改善箇所説明図

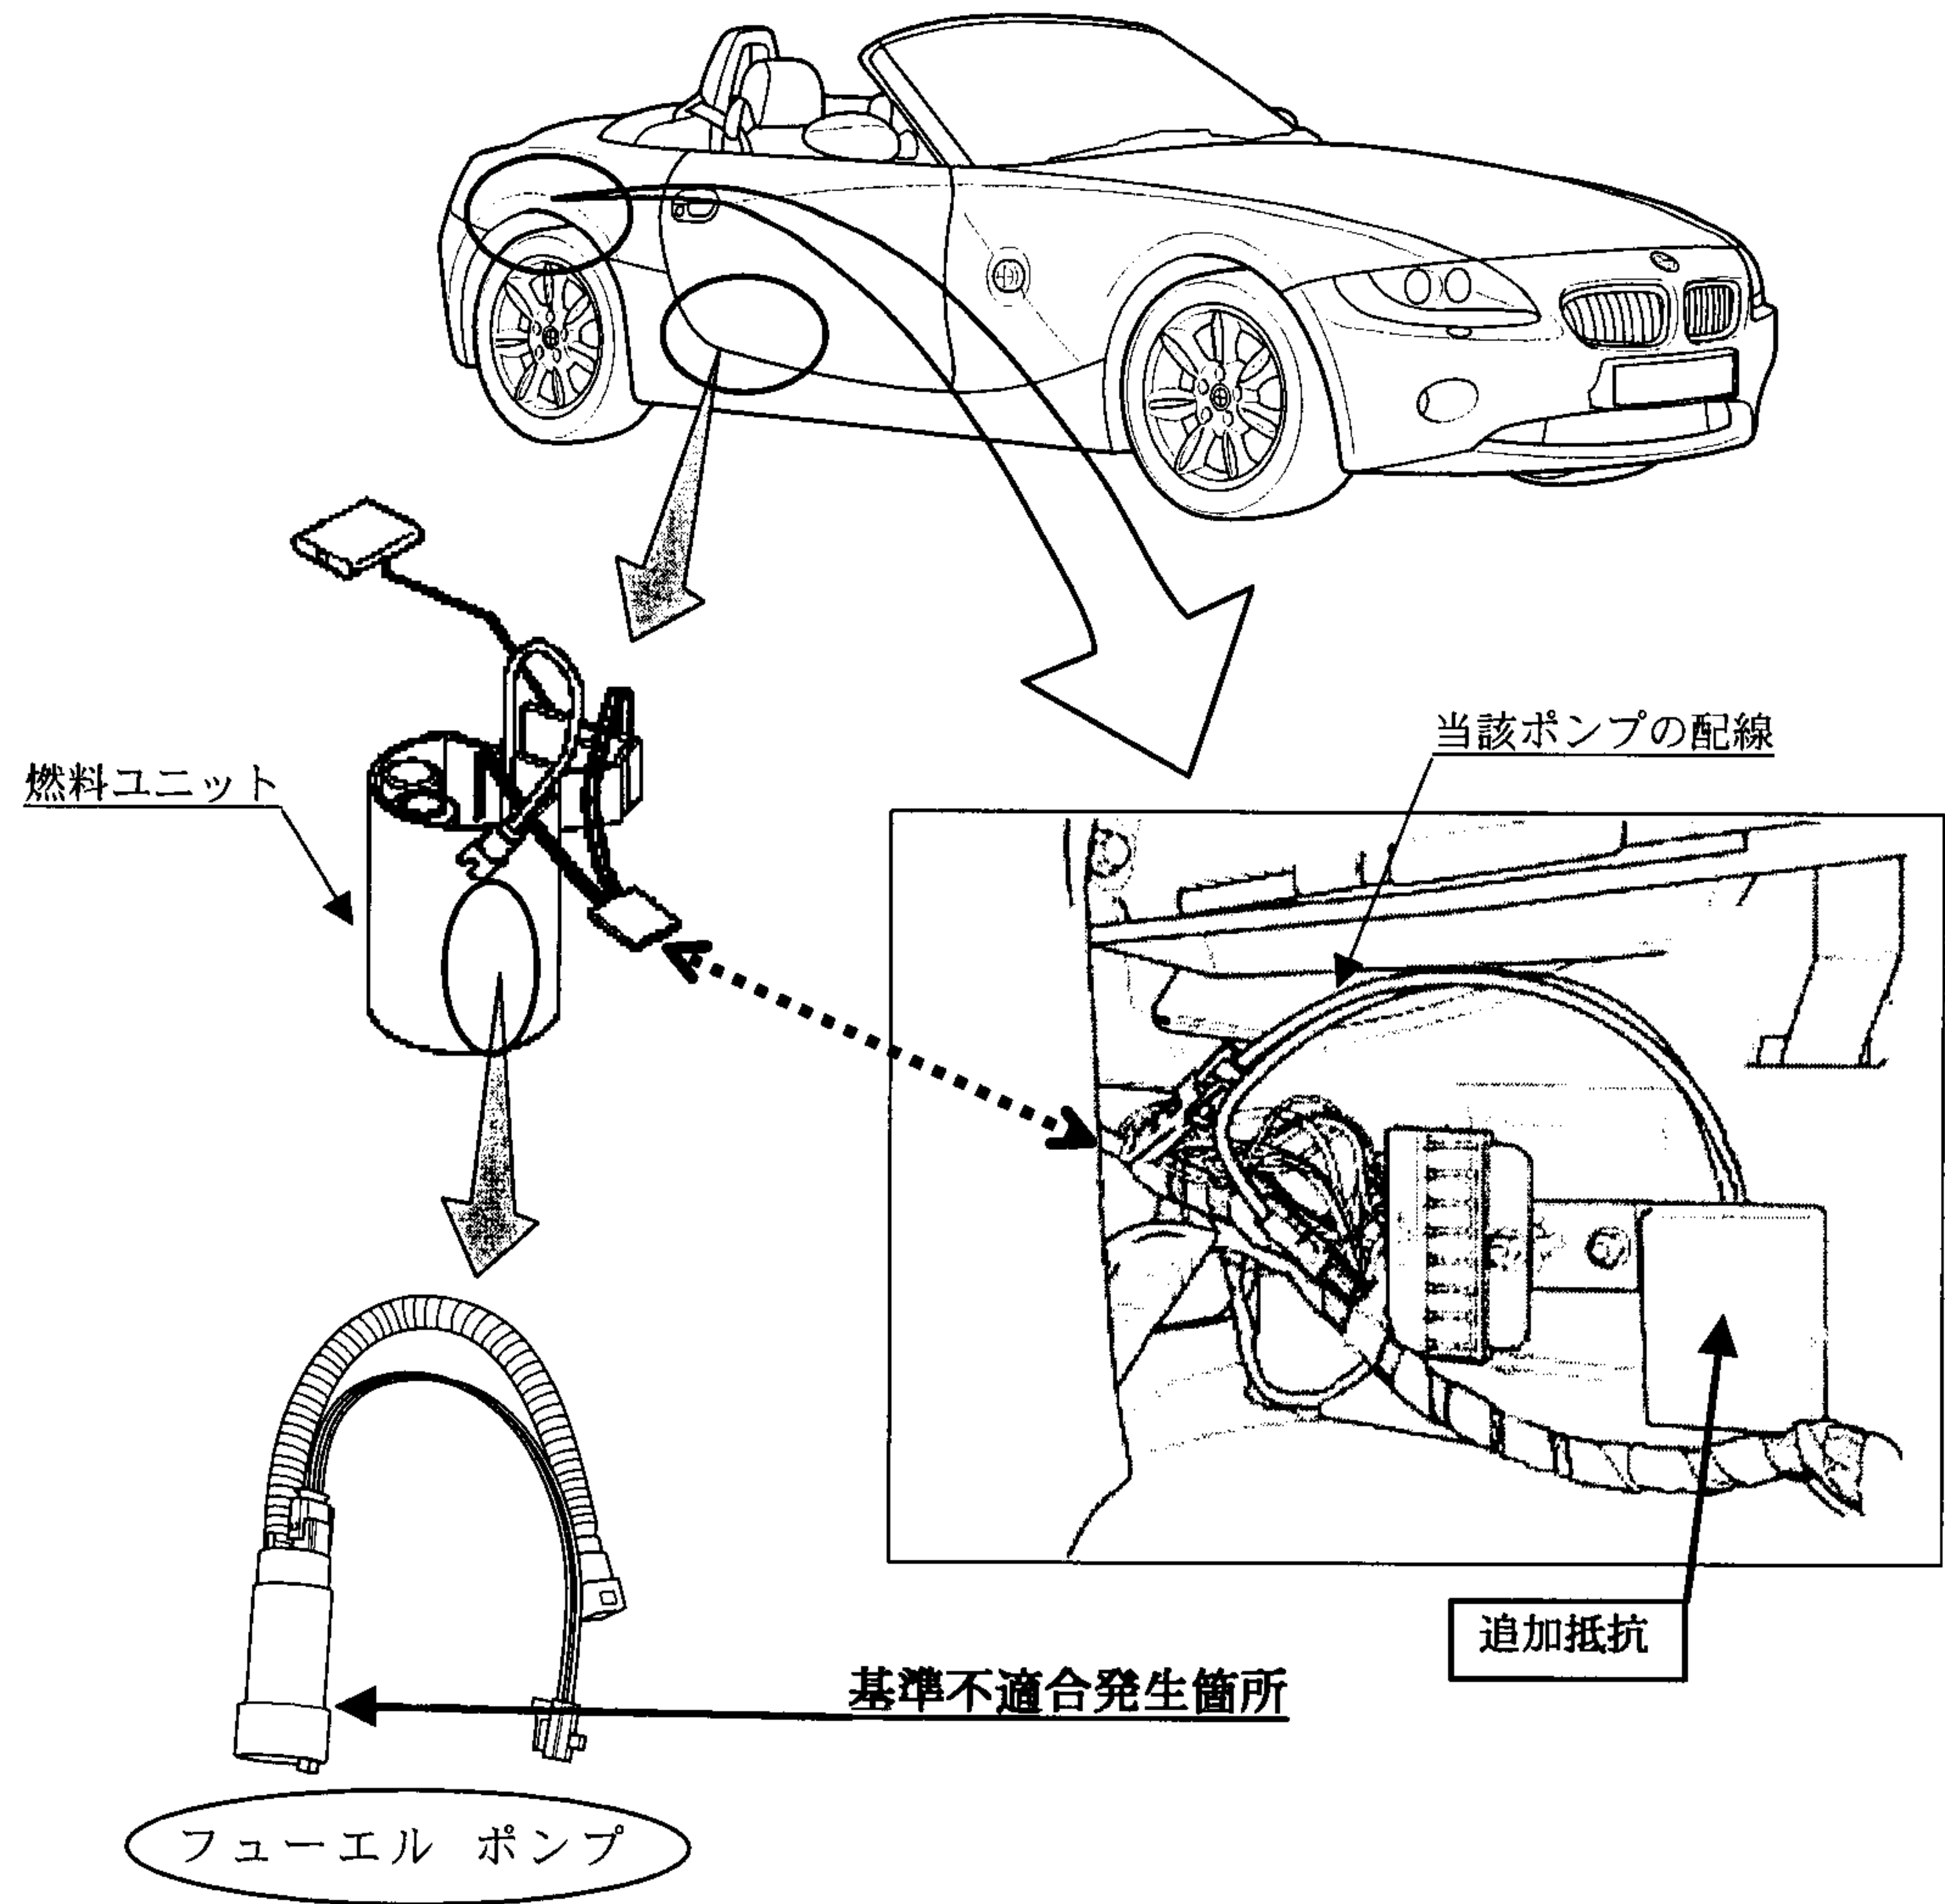
気圧が低い標高の高い所で、原動機の回転が高くなる走行をした場合、フューエルポンプ内の燃料を供給するフィンの回転数が高くなり過ぎるため、当該ポンプ内で燃料が過剰に攪拌され、燃料内に気泡が発生することがある。そのため、燃料供給が適切に行われなくなり、原動機が停止するおそれがある。

全車両、当該ポンプの配線にフィンの回転を適切にするための抵抗を取り付ける。

識別：エンジンルーム右側の車台番号打刻付近に黄色のペイントを塗付する。
